연세대 백주년기념관
콘서트홀 리모델링
공사(음향/영상/무대)

2013.3. (준공도면)

무대장치 설치 평면도 -1
(주무대 부분)

ST-004

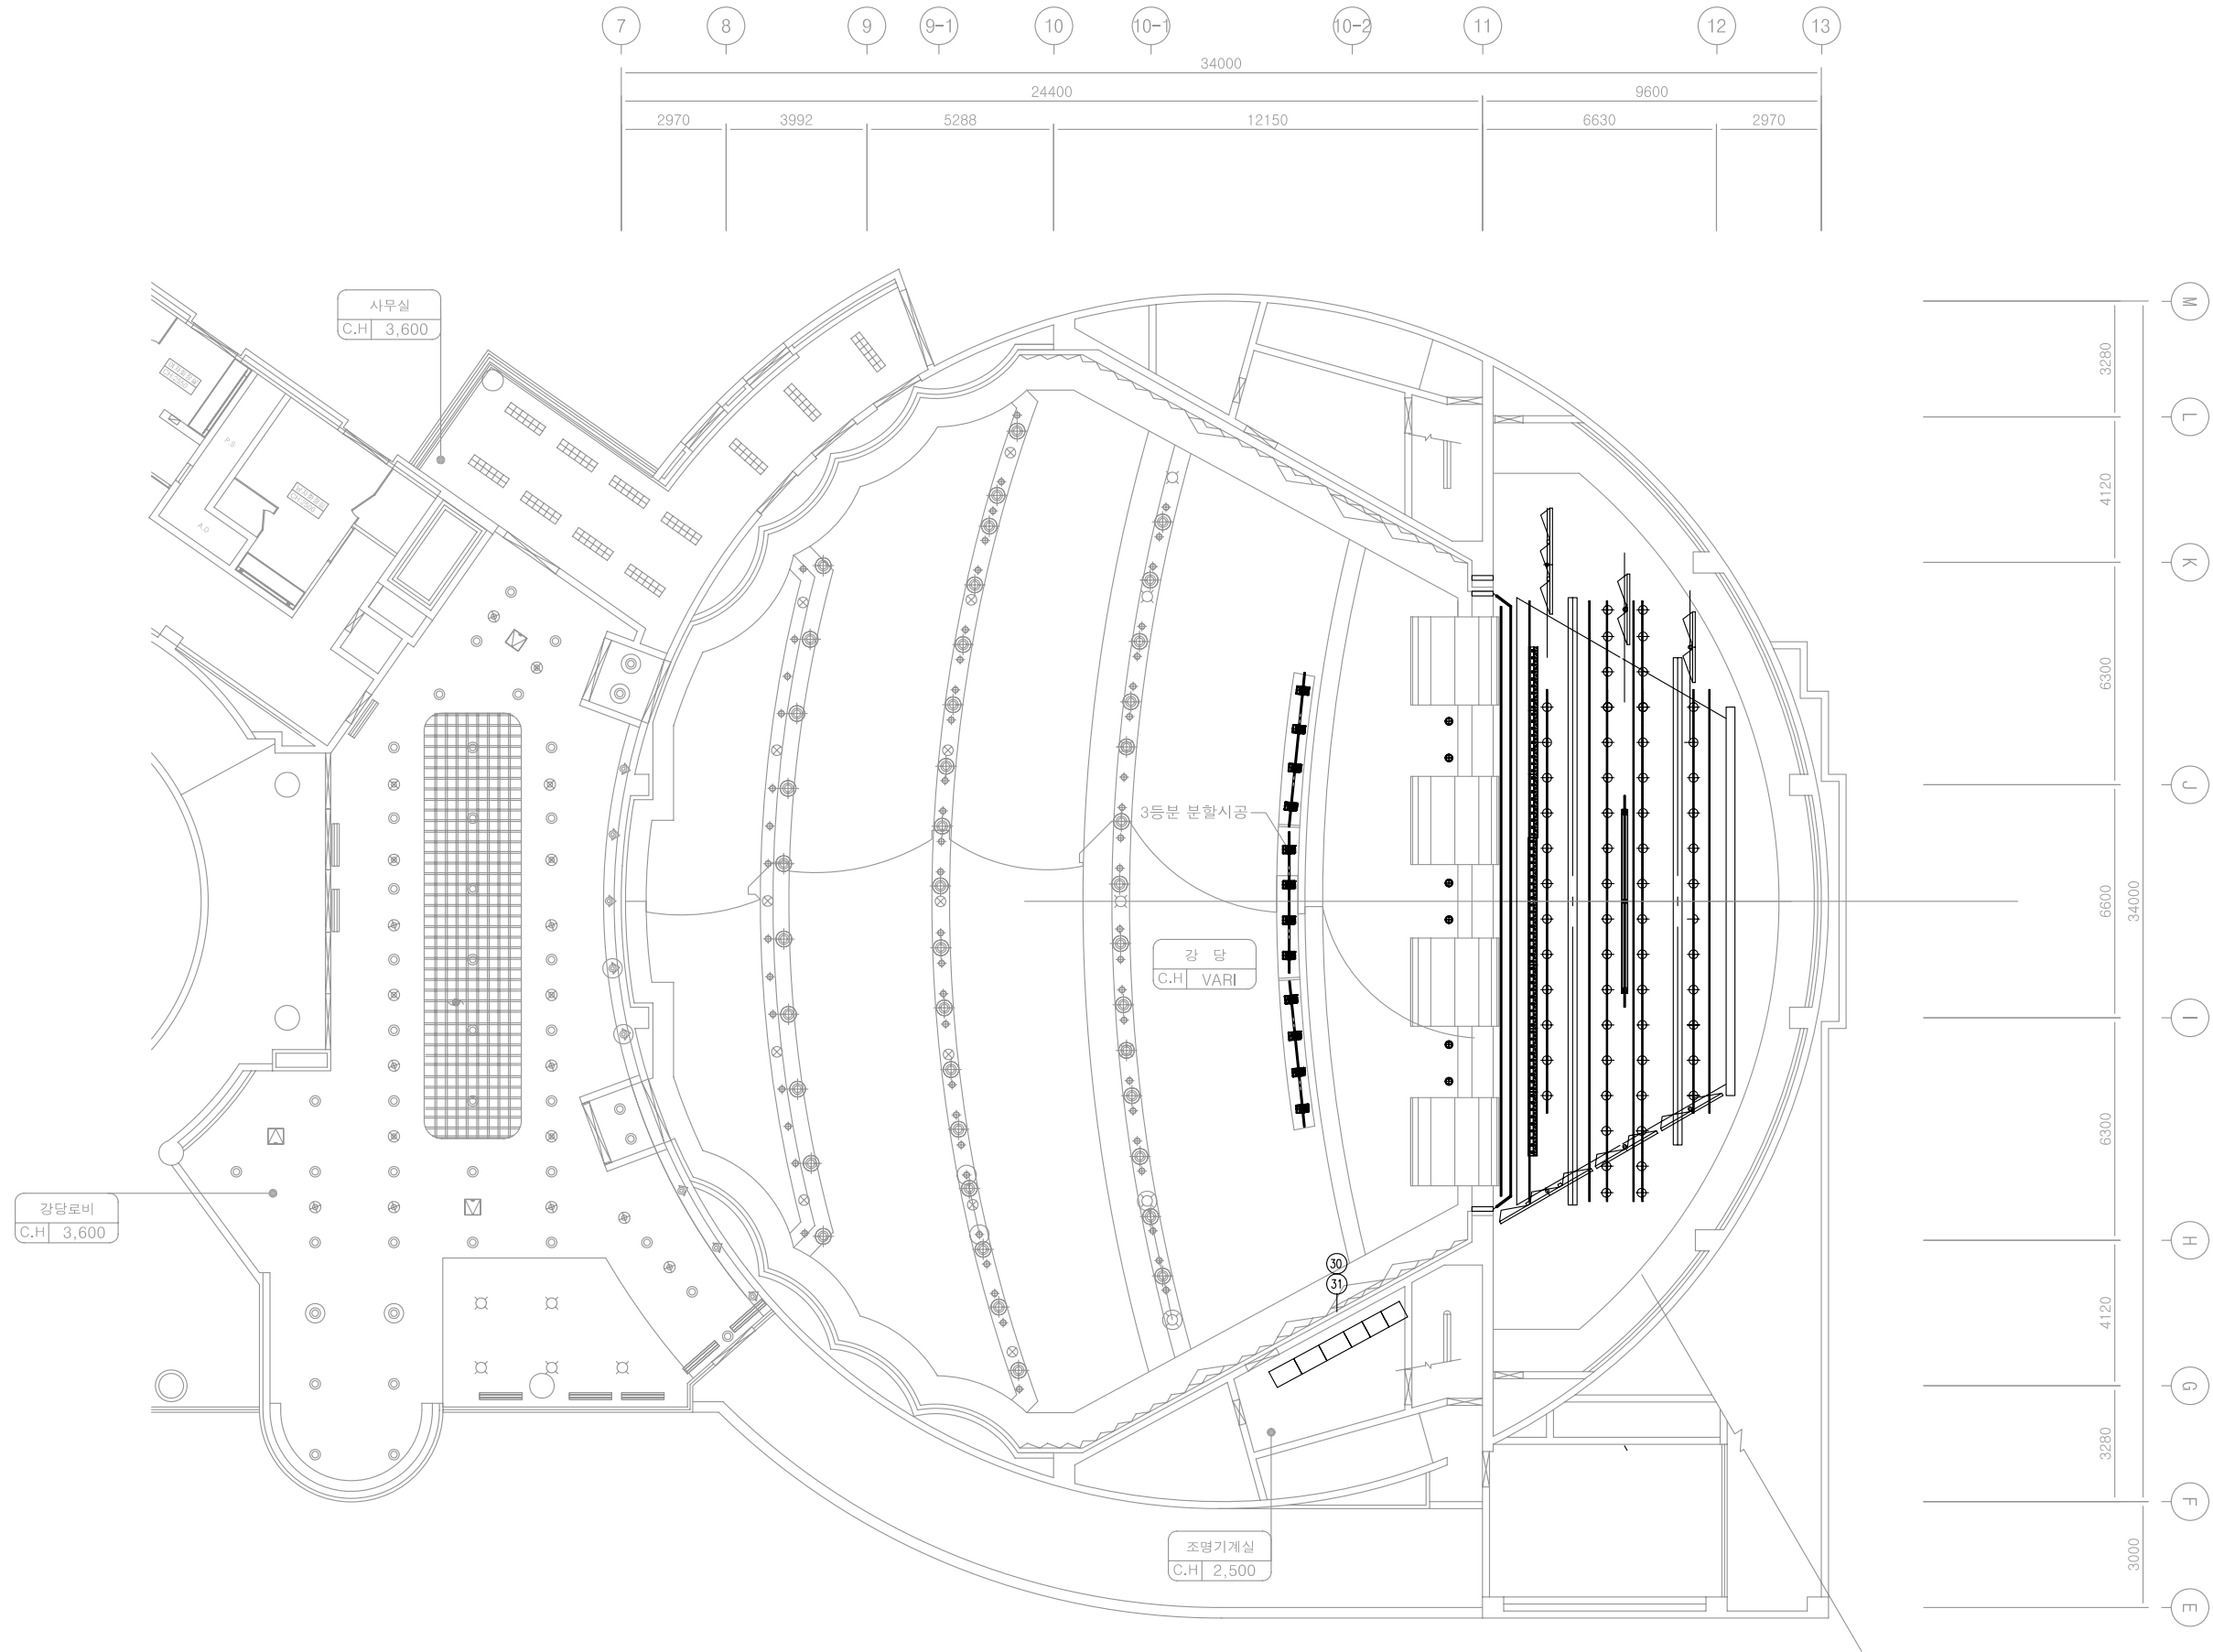
1) 프로세나움 다운라이트 수량변경
(당초 14개에서 6개로 변경)
